# PTCarPhone 3

Umbauanleitung für den Anschluss der Headset-Lösung an ältere PTCarPhone 3 Systeme.

Abbildung: VDA-Stecker des Kabelsatzes

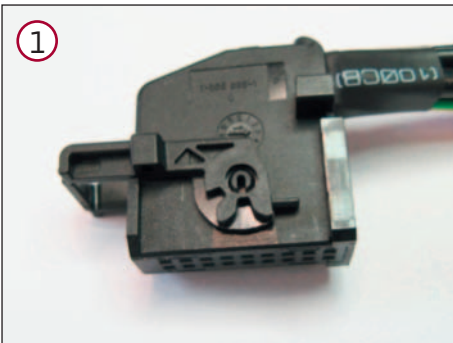
Um das Summen zu beseitigen ist eine kleine technische Änderung am VDA-Stecker des PTCarPhone Kabelsatzes erforderlich. Hierzu muss die dünne schwarze Litze (GND der zweiten Schnittstelle) von PIN 1 (Fahrzeugmasse) auf PIN 7 (braune Litze / Lautsprecher-GND) im VDA-Stecker gelegt werden.
